“AUTOSTRADA A24 - ROMA-L'AQUILA-TERAMO A25 - TORANO-PESCARA. INTERVENTI DI ADEGUAMENTO E MESSA IN SICUREZZA URGENTE (M.I.S.U) DELLE AUTOSTRADA A24 E A25 ART. 1 COMMA 183 LEGGE 228/2012. ATTRAVERSAMENTI FLUVIALI - INTERVENTI DI PREVENZIONE DAL RISCHIO DI SCALZAMENTO DI OPERE PRINCIPALI DI ATTRAVERSAMENTO A24 - VIADOTTO PESCARA 1 – ADEGUAMENTO TECNICO DEL PROGETTO ESECUTIVO RISPETTO AL PROGETTO DEFINITIVO”

FINALITÀ E MOTIVAZIONI DELLA PROPOSTA PROGETTUALE - VARIAZIONI

Modello 6
SCHEDA DI SINTESI - VALUTAZIONE PRELIMINARE
art. 6, comma 9 D.Lgs. 152/2006

Figura 3 – Planimetria progetto esecutivo

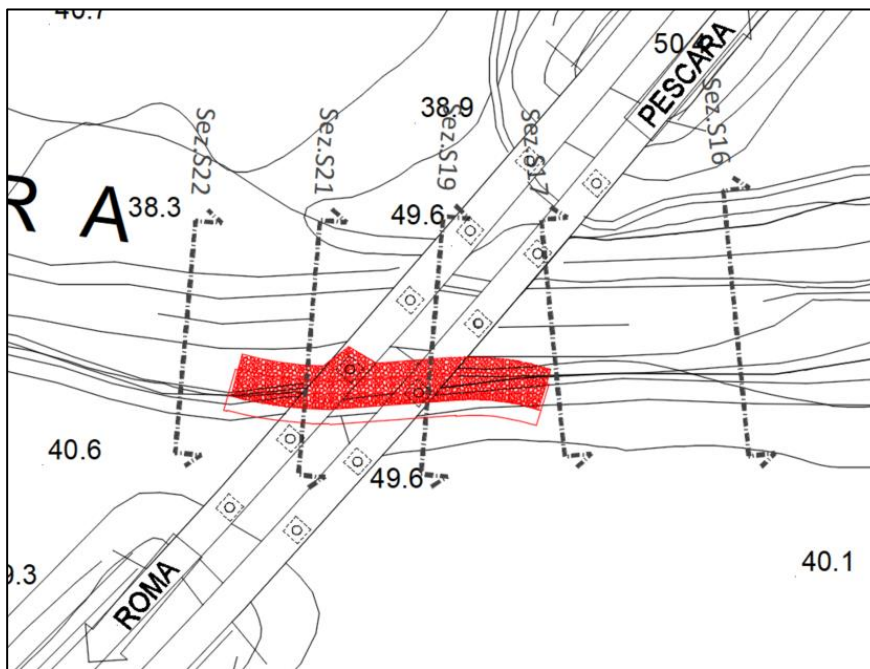
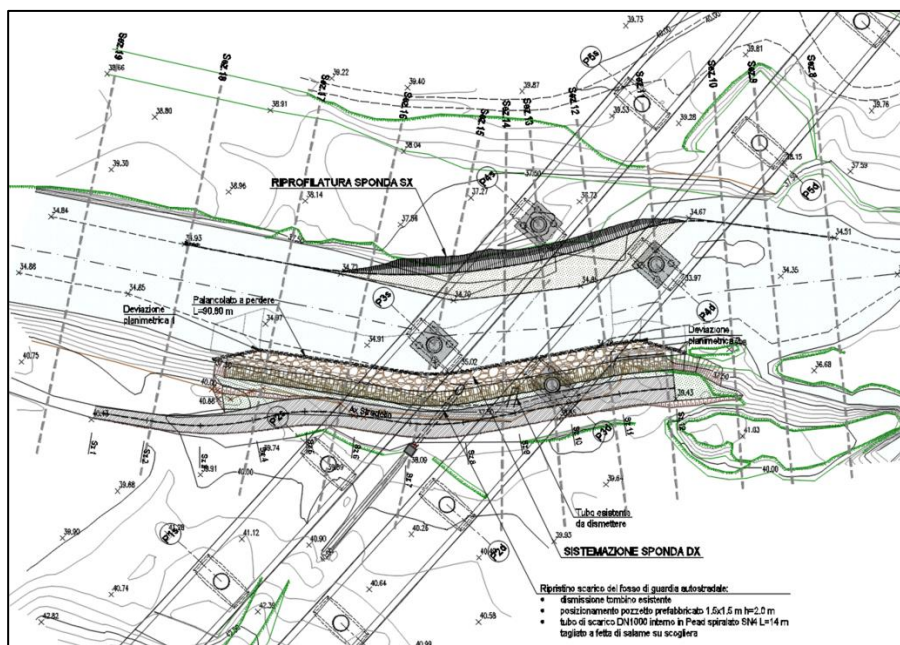
- inserimento di una palancolata a perdere al piede della scogliera (sponda destra) ed in sostituzione della palancolata temporanea,
- chiodatura dei massi della scogliera, prima sciolti,
- riprofilatura sponda sinistra per restituzione dei volumi dell'alveo occupati dalla scogliera in sponda destra.

La variazione legata alla chiodatura dei massi si presenta in ottemperanza a quanto richiesto nel punto 1 dell'Autorizzazione Idraulica n. 4/2019, mentre, come anticipato, la riprofilatura della sponda sinistra viene prevista in risposta alla prescrizione al punto 2 dell'Autorizzazione Idraulica n. 15/2021.

Figura 5 – Sezione trasversale progetto esecutivo

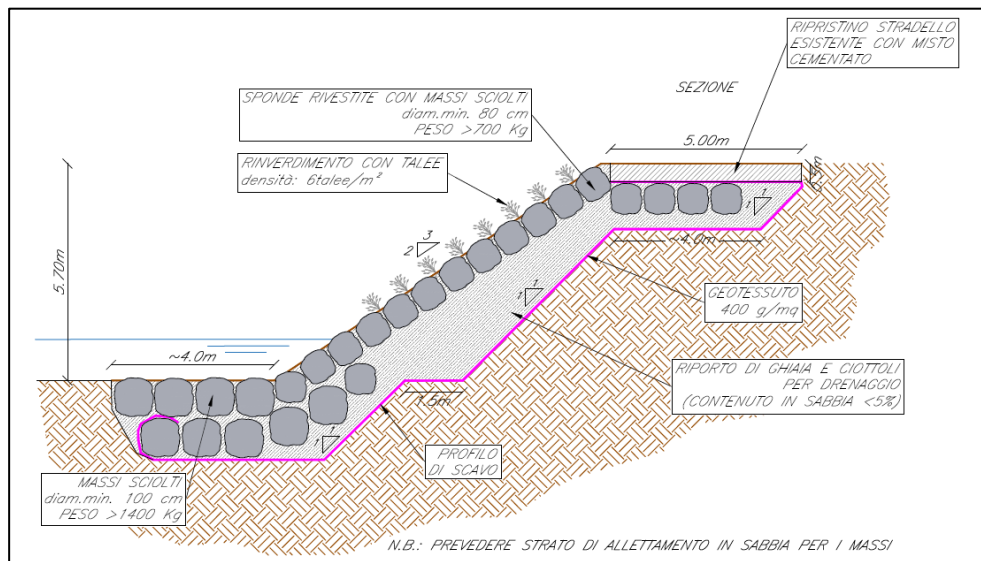
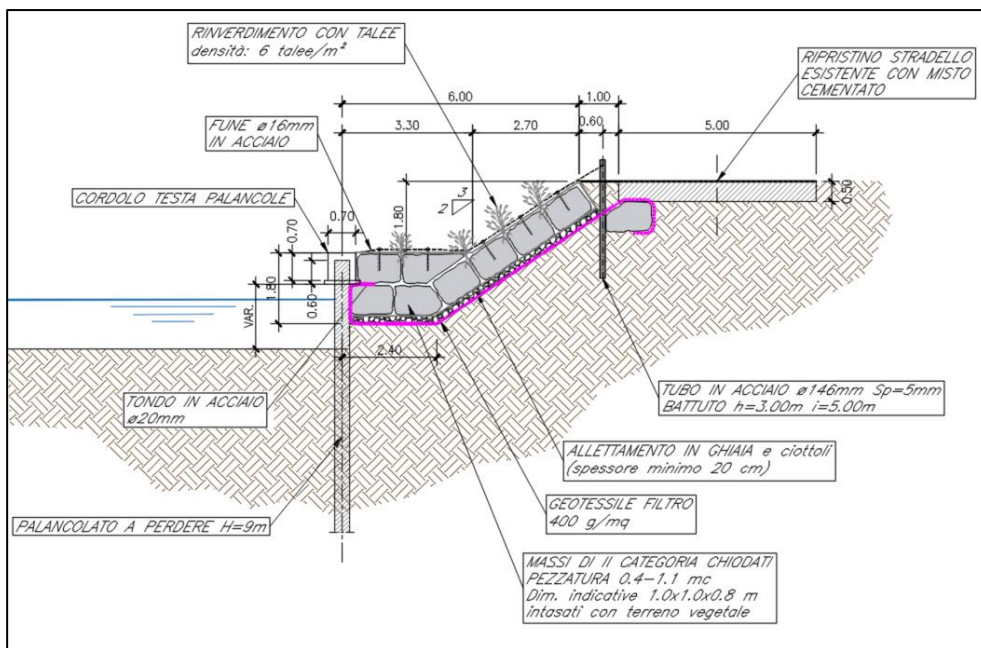
I tre aspetti appena citati sono strettamente correlati fra di loro, l'incremento di sicurezza dell'opera si ottiene inserendo al piede dell'opera una palancolata a perdere, che ha la doppia funzione strutturale ed operativa, in quanto va a sostituire la palancolata temporanea prevista per la realizzazione dell'opera in massi sciolti. Inoltre, come ulteriore elemento in termini di sicurezza e stabilità dell'opera, si sostituisce la scogliera in massi sciolti con una in massi chiodati. Per quanto riguarda la riduzione degli impatti in fase di esercizio, come richiesto dall'Autorizzazione Idraulica n. 15/2021 del 10/12/2021, si prevede la riprofilatura della sponda sinistra del corso d'acqua per compensare le aree occupate dalla scogliera di progetto sull'argine opposto.

Figura 7 – Schematico fasi di realizzazione del progetto esecutivo

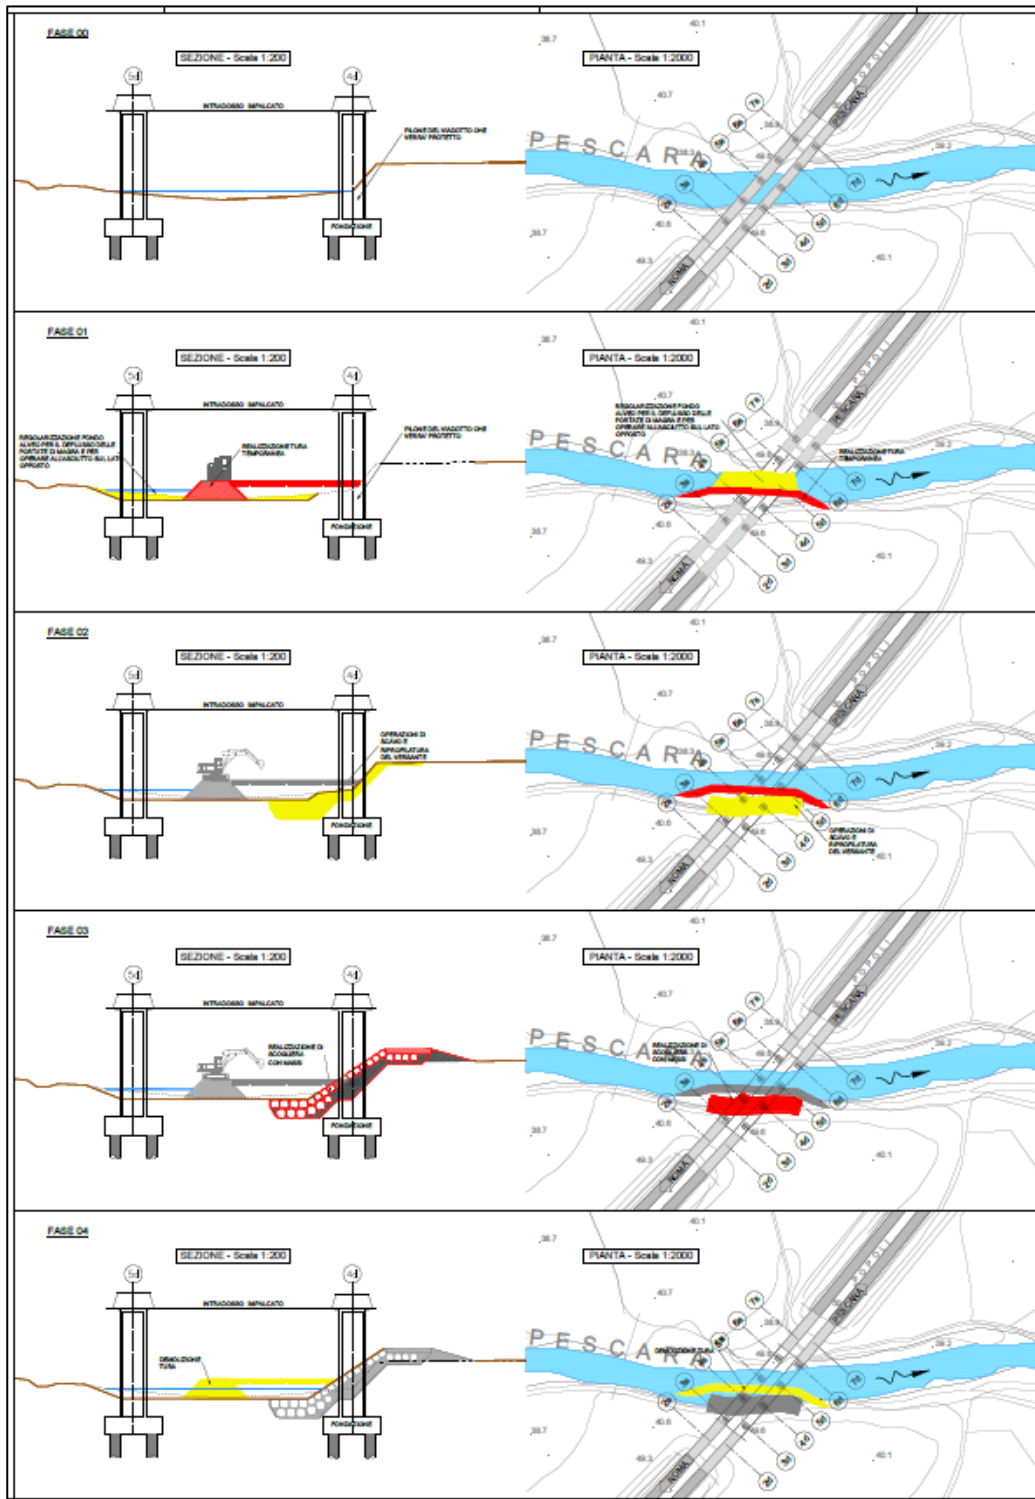
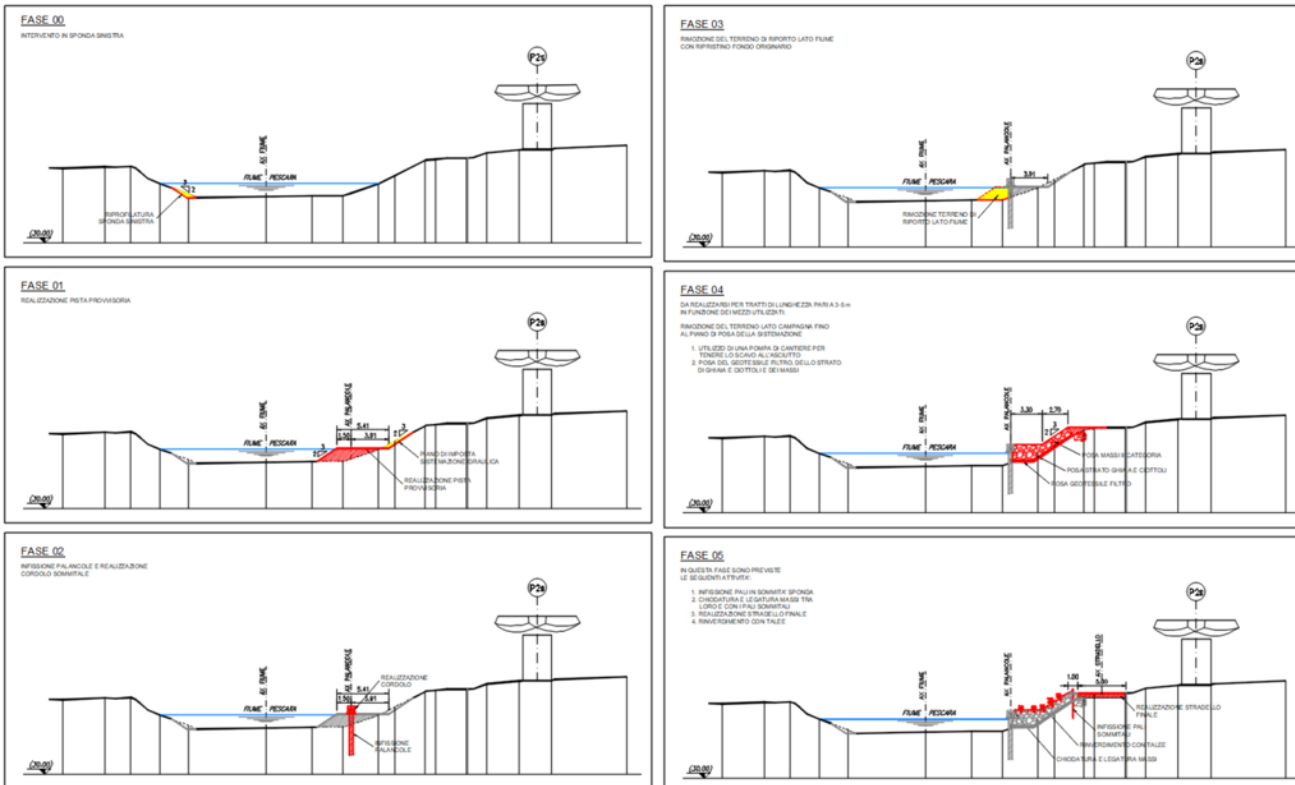
Per quanto riguarda l'esecuzione dei lavori, è necessario eseguire delle lavorazioni in alveo e, pertanto, prevedere la realizzazione una protezione in palancole provvisorie che circoscriva l'area di intervento lato fiume.

L'esecuzione dell'intervento prevede la realizzazione di un rilevato in terra (molo), in affiancamento alla sponda, sul quale far passare il mezzo per infiggere le palancole, comportando un restringimento del fiume con conseguente aumento dei livelli. Si prevede che le palancole fuoriescano dal fondo di circa 3 m per garantire la sicurezza del cantiere e, inoltre, al loro piede lato cantiere si prevedono 2 metri di scavo per la posa dei massi.

Per quanto riguarda le modifiche apportate per l'ottimizzazione dell'esecuzione dei lavori, si prevede la realizzazione di una palancolata (composta di palancole a perdere) per cui si dovrà realizzare un rilevato in terra (molo), le cui dimensioni saranno molto inferiori rispetto a quanto previsto per il PD e la realizzazione della scogliera chiodata a tergo della palancolata, il che permetterà di ridurre lo scavo al disotto del fondo del fiume e di limitare l'altezza delle palancole.
